710 - INSP
 ISO/IEC 17020
 Origineel verslag

Verkoop [Afd 8.4.2]

Verslagnummer: 31/04122024/40646/1/1

Inspectie adres: Zevenhoek 26, 9400 Ninove (België)
 De fundering dateert van: Voor 1 oktober 1981
 Type: Verkoop [Afd 8.4.2]

Elektrisch bord

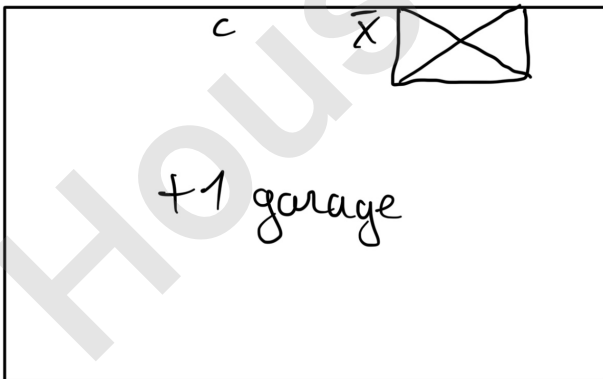
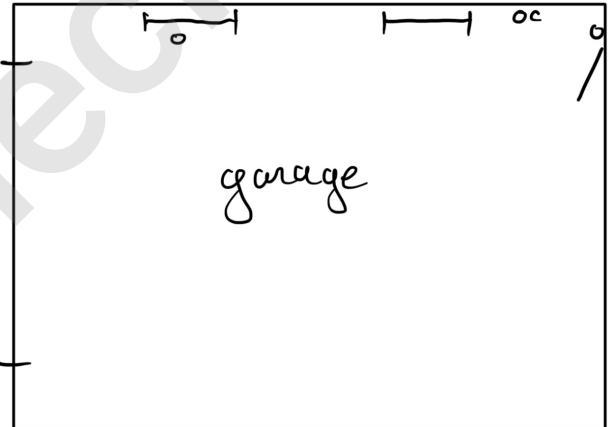
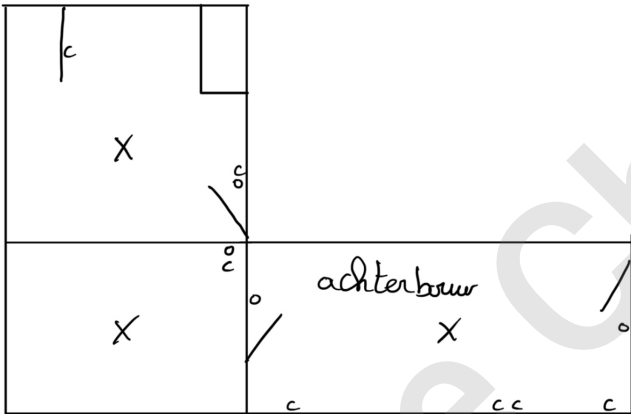
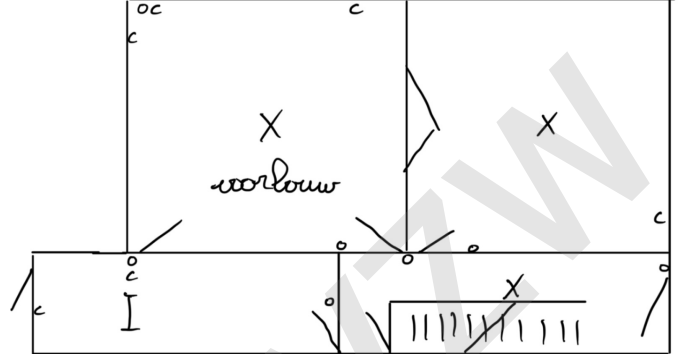
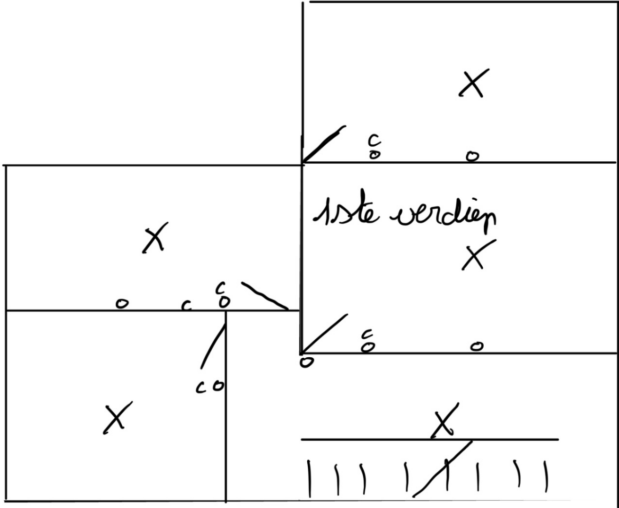
- Het verdeelbord is onvoldoende gemarkeerd. Individuele markering, voedingsspanning en/of gevarendriehoek ontbreken. - oAfd 3.1.3.3; Afd 9.4.1
- Het eendraadsschema en situatieplan zijn niet aanwezig. - oAfd 3.1.2.1

- De isolatieweerstand van de installatie is onvoldoende. - oAfd 6.4.5.1
- Extra opmerking: O.a. kring kookplaat en voeding bord 2
- Een of meerdere stopcontacten zijn niet van kinderbeveiliging voorzien. - oAfd 4.2.2.3.b; Afd 8.2.1; Afd 8.2.2

- De beschermingsindex tegen rechtstreekse aanraking van de verlichting, stopcontacten en/of schakelaars is niet voldoende. Plaats afscherming, dekseltjes, kapjes, - oAfd 4.2.2.3

- Extra opmerking: O.a. trekschakelaar slaapkamer boven garage
- De aarding is niet conform. - oAfd 4.2.3.2; oAfd 4.2.4.3; Afd 5.4.2
- Extra opmerking: O.a. meer dan 1 aarding aanwezig
